## Melding om vedtak

### Uttale til Bindøl Kraftverk

#### Uttale til Bindøl Kraftverk

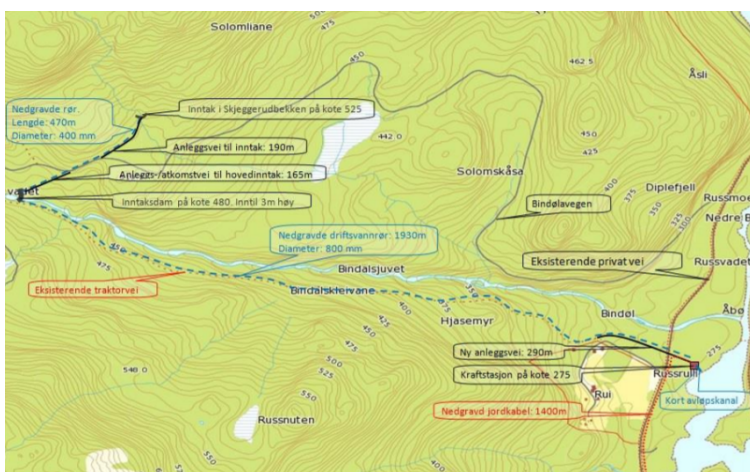
Bindøl kraft (SUS) ynskjer å nytte eit fall på 330 meter i elva Bindøl og overføre Skjeggerudbekken. Inntaket i Bindøl er planlagt på kote 483 med kraftstasjon på kote 275. Vassvegen vil bli 1930 m lang og vera nedgraven heile strekninga. Middelvassføringa i Bindøl er på 381 l/s og planlagt maksimal slukeevne er 1060 l/s. Inntaket til overføringa av Skjeggerudbekken er planlagt på kote 525 med nedgraven røyrgate på heile strekninga. Middelvassføringa i Skjeggerudbekken er på 20 l/s. Kraftverket vil ha ein installert effekt på 1,7 MW og skal etter planane gje ein årleg produksjon på 4,26 GW. Av dette utgjer overføringa 0,17 GWh. Utbygginga vil føre til redusert vassføring over ein strekning på om lag 2000 m i Bindøl og 1200 m i Skjeggerudbekken. Det er planlagt ei minstevassføring på 21 l/s i Bindøl om sommaren og 11 l/s om vinteren. Det er planlagt minstevassføring på 1 l/s heile året i Skjeggerudbekken.

Kommunen finn at prosjektet gjer meir nytte enn ulempe når ein ser samla på prosjektet. Ein ser ikkje at det i dette høvet er så store inngrep at ein skulle gå imot desse utbygginga. Det er viktig at utbygginga vert gjort med god terrengtilpassing og at ein får ein god revegetering. Ein kan vurdere å ikkje overføre av Skjeggerudbekken, då denne ikkje bidreg med mykje og ein vil då bevare eit myrområde.

Fyresdal kommune er positiv til utbygging av Bindøl kraftverk, men rår til at ein ikkje tek med overføring av Skjeggerudbekken.
